## Projet minier Arnaud

Complément n° 5  
à l'étude d'impact sur l'environnement

## RÉPONSES AUX QUESTIONS ET COMMENTAIRES DU PUBLIC

*Révision 2*

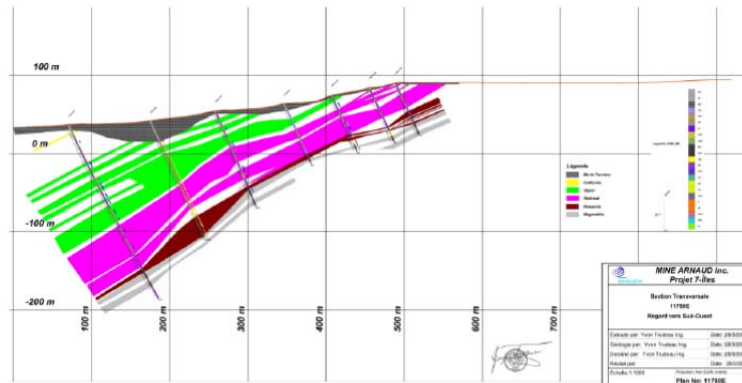
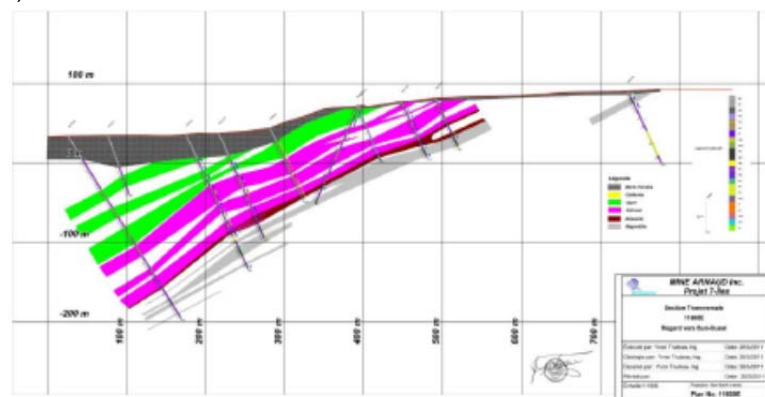
**N° 10-4** Dans le rapport de forage 2010, nous trouvons des figures comme les suivantes, décrivant le gisement : Où seraient les stériles, selon la couleur, dans ces 2 cas suivants et quel volume cela représenterait-il? Sur les schémas ci-dessous, quelles seraient les couleurs de ce qui passerait au concentrateur?

Trous 10-69; 96-29; 10-229; 96-27; 10-187; 10-188; 10-189  
Nelsonite à 210,4 m; (-); 107,8 m; (-); 66 m; 60,4 m; 57,4 m

Trous 10-65B; 10-65; 10-178; 10-68; 96-32; 10-179; 96-26; 10-180; 10-181  
Nelsonite à 224,9 m; (aucune); 123,7; 136,65 m; (-); 113,7 m; (-); 64,5 m; 52,5 m

Ces sections représentent les différentes unités géologiques contenant la minéralisation. Il faut comprendre que cette minéralisation (matériel avec une teneur suffisante pour être livrée au concentrateur) se distribue à l'intérieur des zones colorées (rouge = nelsonite, magenta = Railroad, vert = Upper). Les zones sans couleur représentent le stérile entre les unités géologiques favorables. La zone grise représente quant à elle l'unité de magnétite qui est considérée stérile. Concernant le volet quantité de stérile, ces sections ne montrent pas la trace de la fosse. À titre d'indication, le ratio stérile/minerais de l'ensemble de la ressource de décembre 2011 se situe à 1.21, soit 1.21 tonne de stérile pour 1 tonne de minerai.

Trous 08-49; 10-119; 10-120B

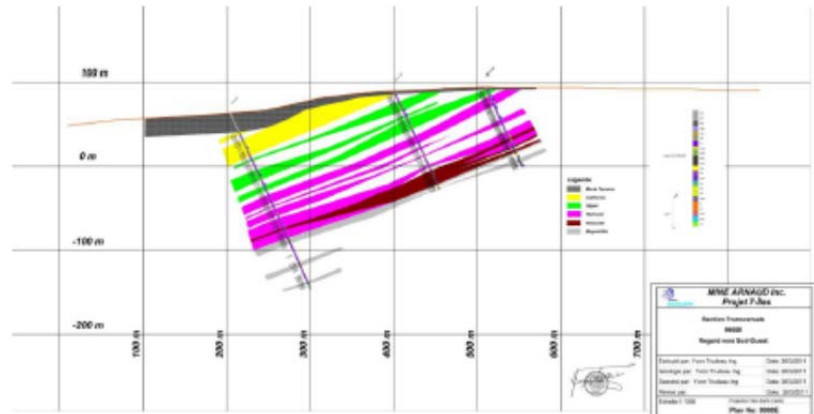
limite sud-est maximale que Mine Arnaud ne peut dépasser? Par exemple, le côté gauche du schéma ci-dessous représente approximativement le sud-est. En allant vers le sud-est, est-ce que la fosse serait plus profonde et de combien?

Nelsonite à (-); 122 m; 79,5 m

**Figure 2 : Élargissement du ruisseau Slesse Creek en Colombie Britannique, en réponse à des changements dans le régime hydrologique à la suite de coupes forestières (Charlton, 2008).**

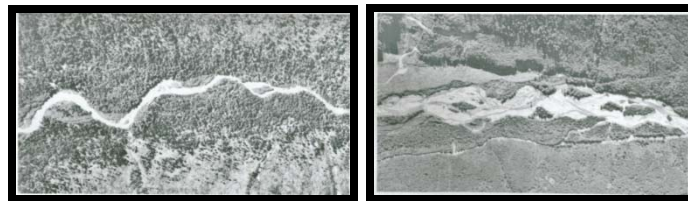
L'élargissement et l'avulsion des cours d'eau sont souvent mentionnés dans la littérature comme impacts d'une augmentation du débit et/ou de la charge sédimentaire des cours d'eau (figure 2). Les changements du cours d'eau peuvent également comprendre l'augmentation du méandrement, de la divagation et de l'incision. La situation du cours d'eau, la géologie de surface, les dépôts meubles, la pente, le régime sédimentaire, etc. sont des variables qui vont influencer la réponse géomorphologique des systèmes à des changements du régime hydrologique.

L'étude d'impact ne présente pas d'analyse géomorphologique des impacts liés à la modification du régime hydrologique du ruisseau Clet. Puisque le débit du ruisseau Clet sera augmenté et le régime hydrologique artificialisé, il est probable que le ruisseau Clet subisse des modifications géomorphologiques majeures. L'élargissement du lit, le méandrement et la divagation sont à prévoir; par contre, une incision de l'ampleur de celle sur le ruisseau du Bonhomme-Morency semble peu probable, puisque la stratigraphie comprend seulement une mince couche de till reposant sur la roche-mère. Les modifications géomorphologiques du cours du ruisseau Clet pourraient avoir un effet sur les propriétés riveraines en aval du site minier.
